REPORTE FOTOGRAFICO DEL ESTADO DE LOS TRABAJOS 2006-2007

Edificio Principal

Planta Baja

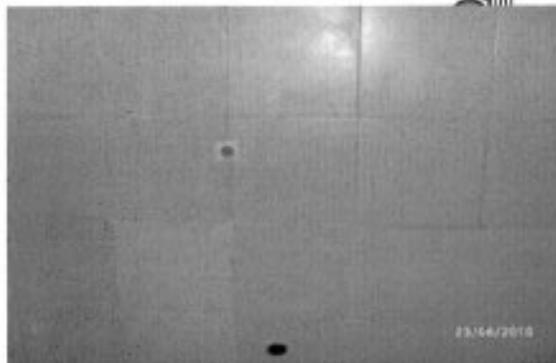
Se observa que el cristal esta estrellado como consecuencia de la mala colocación del mismo.

1º Nivel

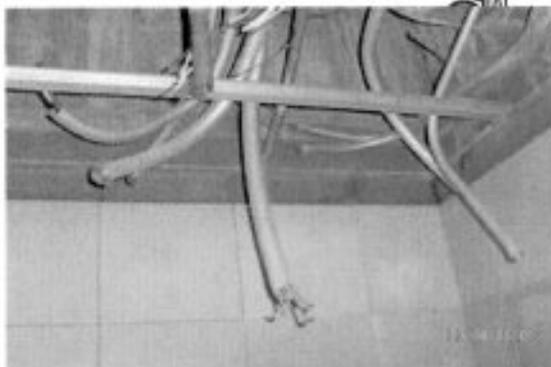
Se observa que los cables de energía eléctrica están cortados en cada una de sus salidas.

2º Nivel

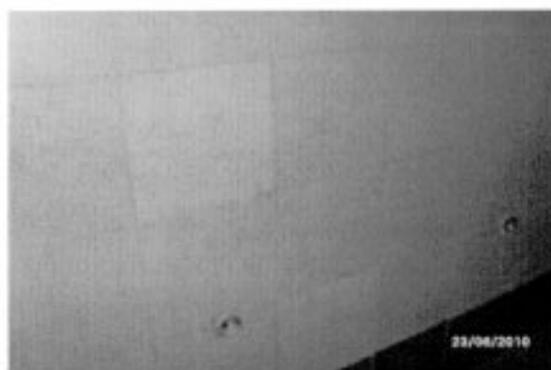
Se observa la deficiente colocación de la loseta en muros de sanitarios ubicados entre el 2º y 1º nivel, así como las diferentes tonalidades de la misma.

2º Nivel

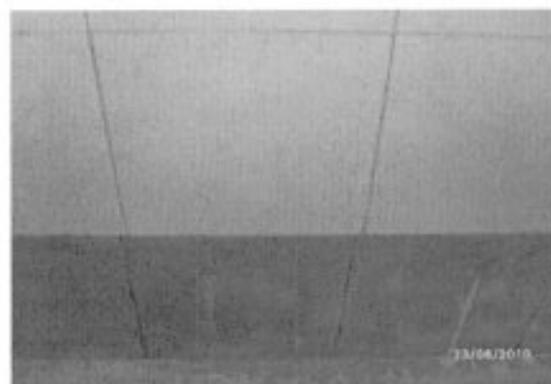
Vista de la loseta de baños de dirección mal colocada, como consecuencia de que la junta esta desalineada.

2º Nivel

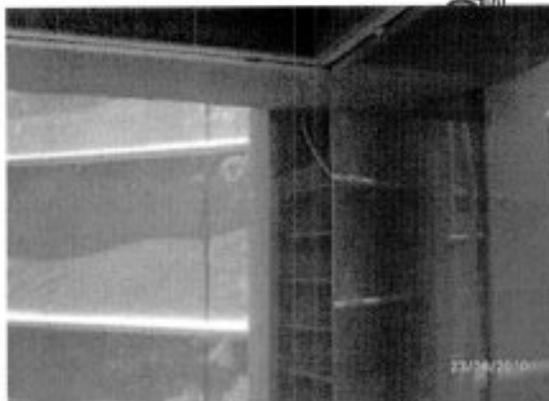
Se observa que el cristal que integra el ventanal de aluminio de encuentra estrellado derivado de su mala colocación.

3º Nivel

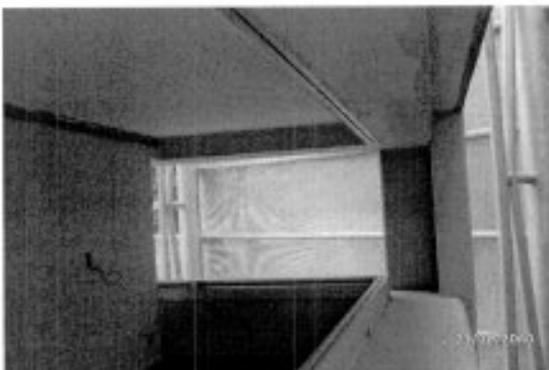
Se observa que falta la colocación de vidrios en ventanales perimetrales.

3º Nivel

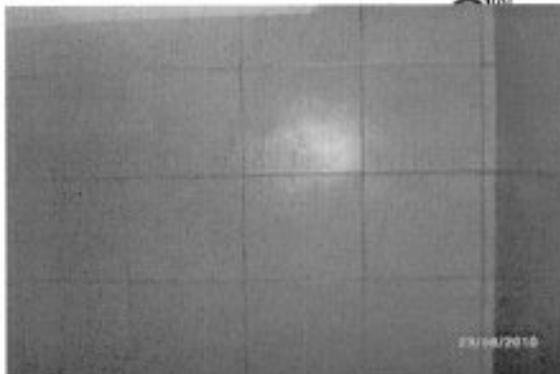
Se observa la deficiente colocación de la loseta en muros de sanitarios ubicados entre el 4º y 3º nivel

3º Nivel

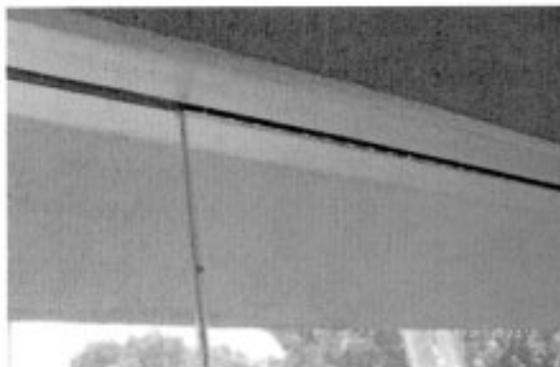
Se observa la falta colocación de sello de plástico en los ventanales de aluminio en todo el nivel

3º Nivel

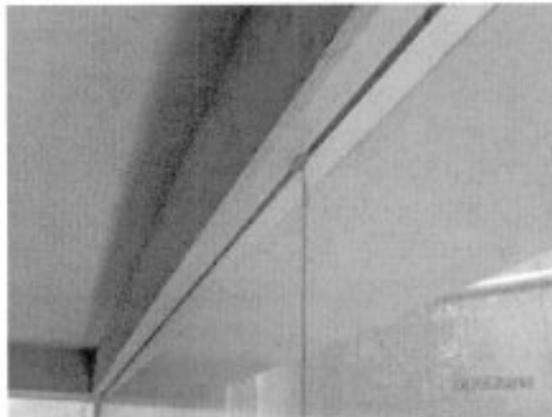
Se observa la falta colocación de sello de plástico en los ventanales de aluminio en todo el nivel

4° Nivel

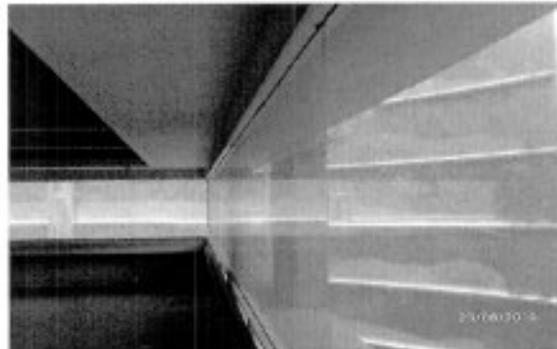
Se observa la falta de colocación de sello en ventanales de aluminio.

4° Nivel

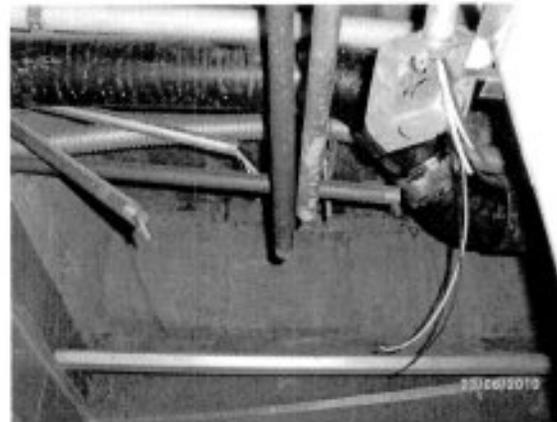
Se observa que los cables de energía eléctrica están cortados en cada una de sus salidas.

5° Nivel

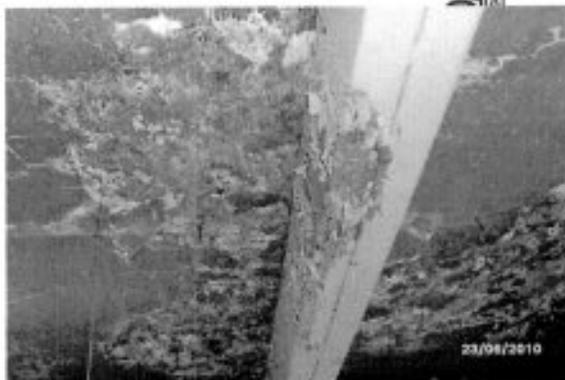
Se observa el deterioro del lecho bajo de la losa y del elemento estructural, como consecuencia de la filtración de agua pluvial, por la falla de impermeabilización.

5° Nivel

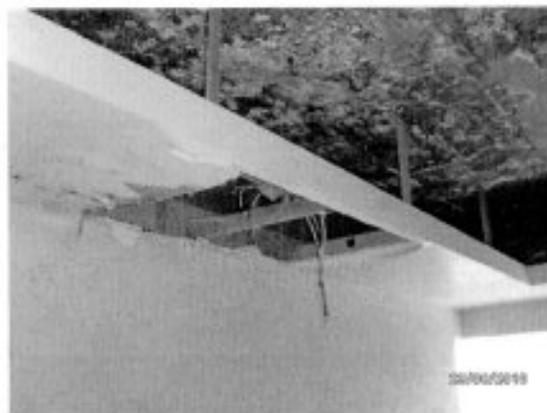
Filtración y deterioro en el plafón falso por filtración de agua pluvial

FACHADA EXTERIOR

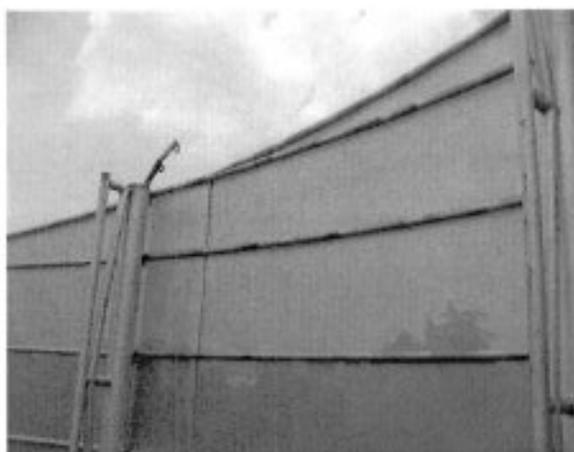
Vista de la parte superior de la fachada del edificio principal, donde se aprecian deformaciones en las láminas, por mala colocación.

Vista de la parte superior con colindancia a la Unidad de Seminarios

Oxidación por mala aplicación del antioxidante
No. 16

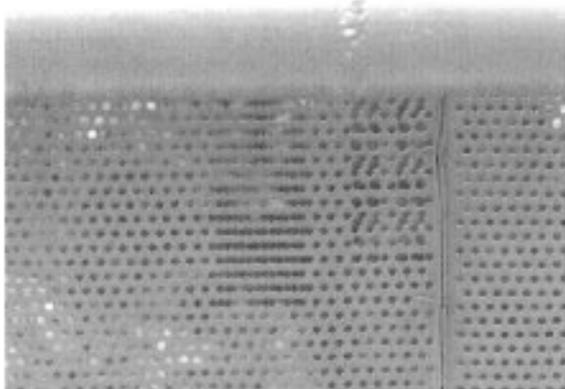
Lamina defectuosa la perforación de la lamina no es la adecuada.

Lamina de aluminio desprendida por falta de tornillos de sujeción
